监 理 通 知 单

工程名称: 交口县水头镇光伏发电平价上网项目

编号: SXLJK-TZD-103

事由: 关于支架安装相关事宜

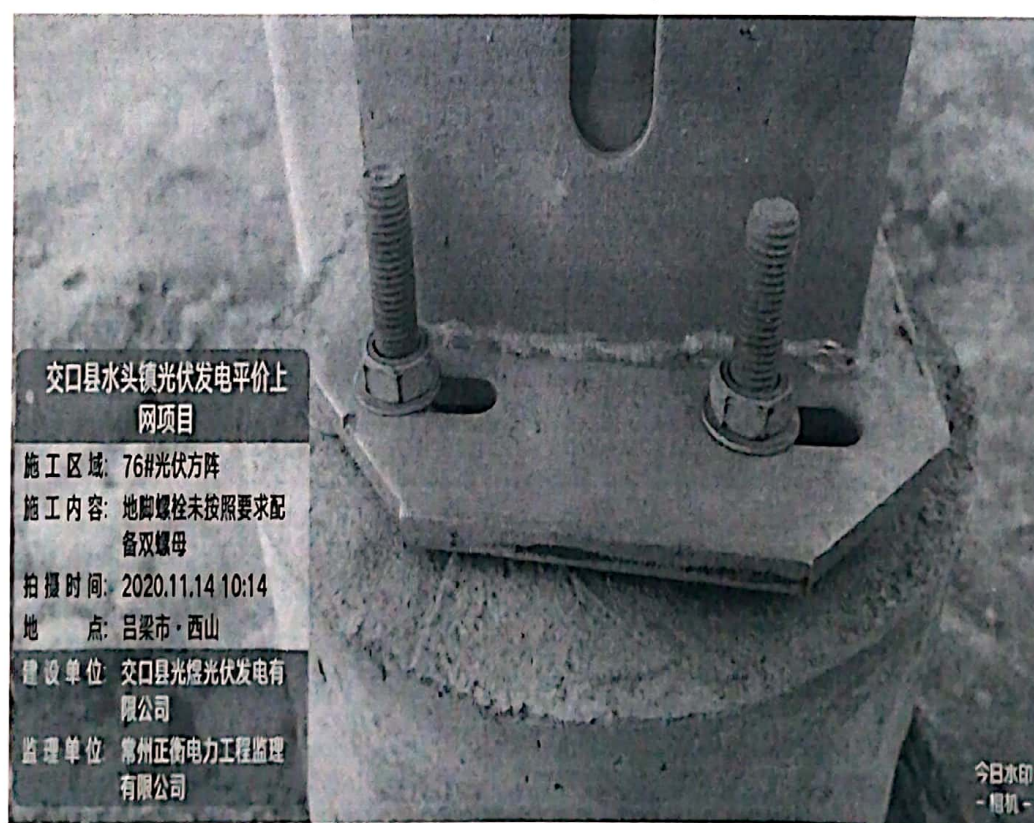
支架螺栓未紧固

地脚螺栓未配备双螺母

现要求你单位对以上问题立即进行整改,严格按照图纸设计要求施工,整改完成后通知我方监理现场验收,验收合格后方可进行下道工序施工。

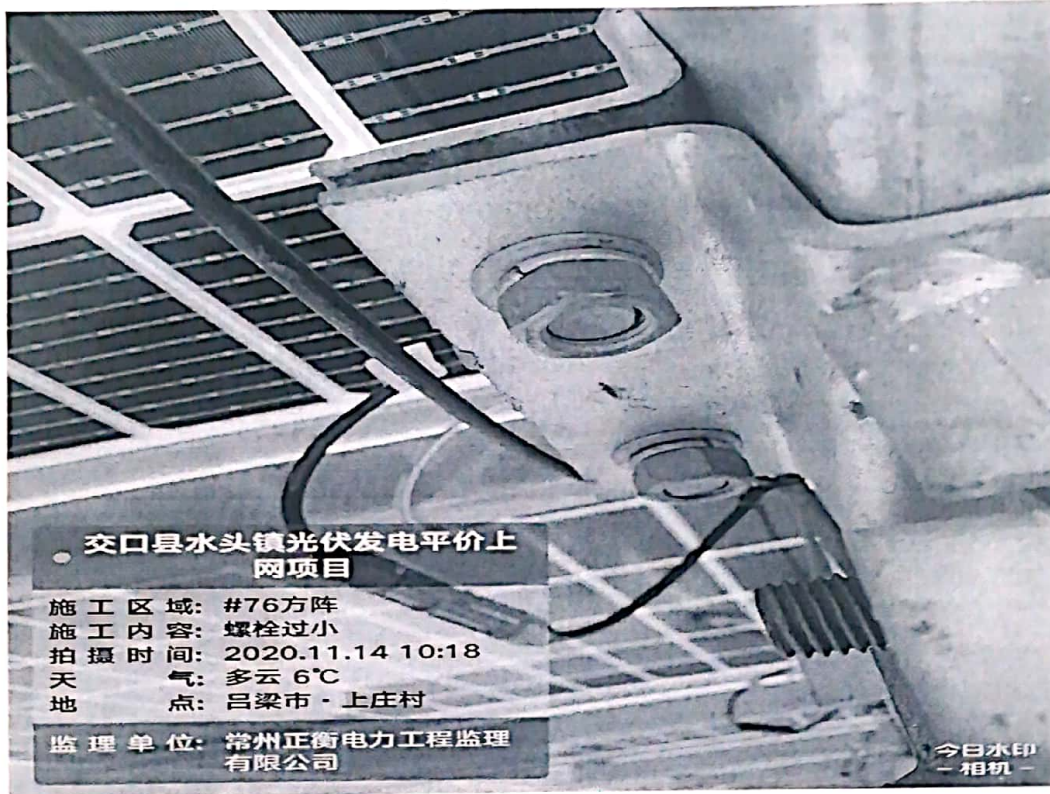
支架螺栓长度不足

地脚螺栓未紧固
